福島第一原子力発電所 特定原子力施設に係る実施計画変更比較表 (第II章 2.4.3 油処理装置)

福島第一原子力発電所 特定原子力施設に係る実施計画変更比較表（第Ⅲ章 第1編）

福島第一原子力発電所 特定原子力施設に係る実施計画変更比較表（Ⅲ第3編 2.1 放射性廃棄物等の管理）

福島第一原子力発電所 特定原子力施設に係る実施計画変更比較表 (Ⅲ第3編 2.2 線量評価)

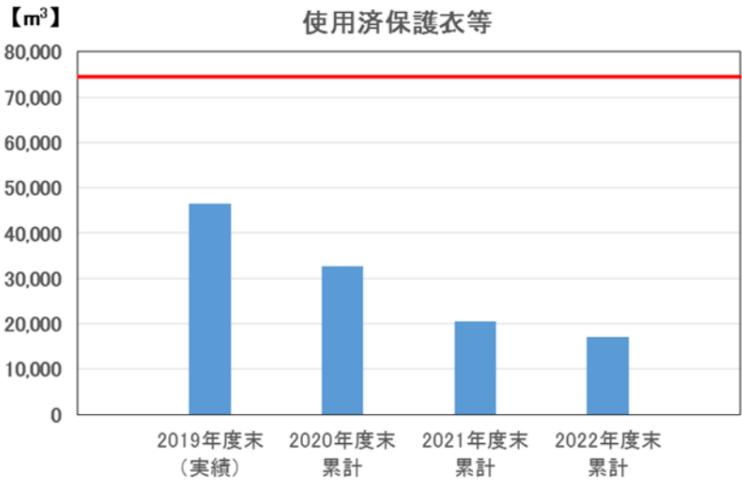
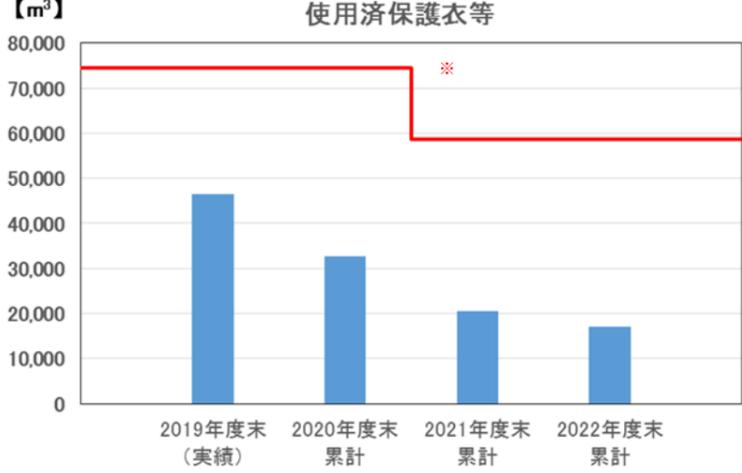
使用済保護衣等一時保管エリアから瓦礫類一時保管エリアへの変更に伴い新規記載

図1 港湾内の海水、海底土及び地下水の放射性物質の低減対策

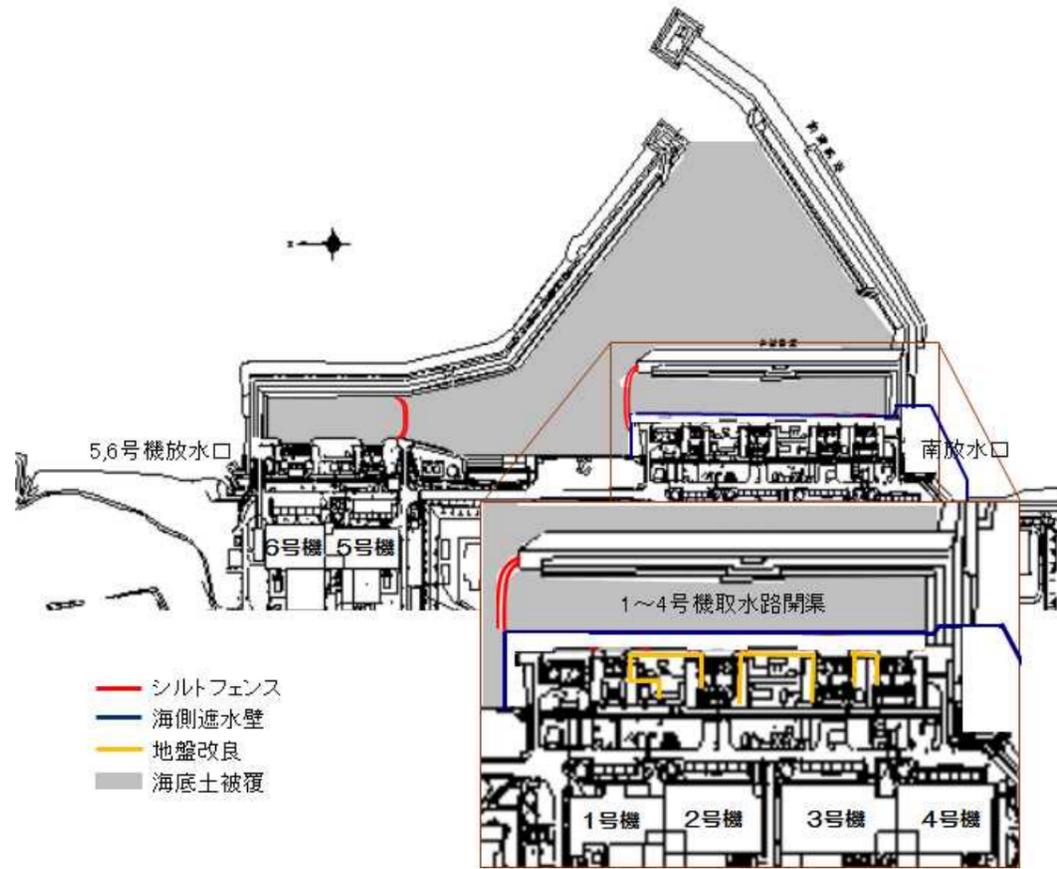
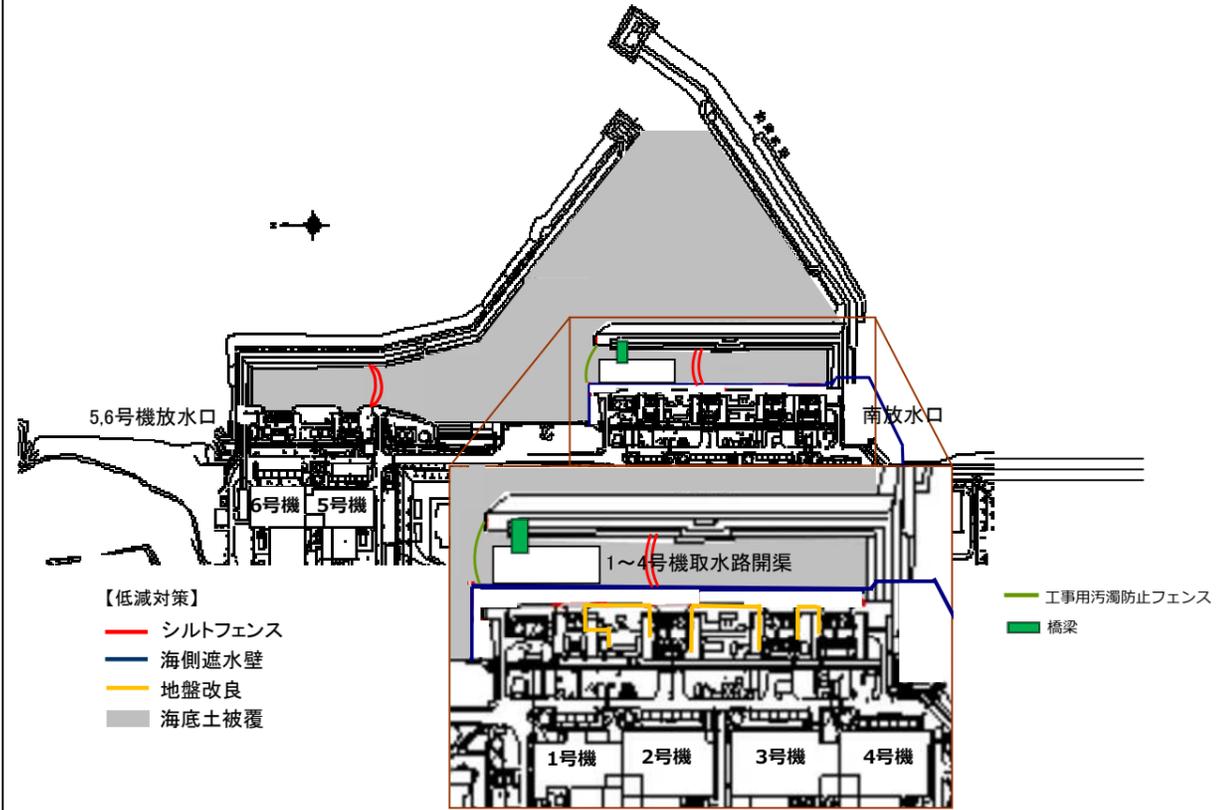
記載の適正化
(メガフロート津波等リスク
低減工事の進捗に伴う港湾配
置図の更新)
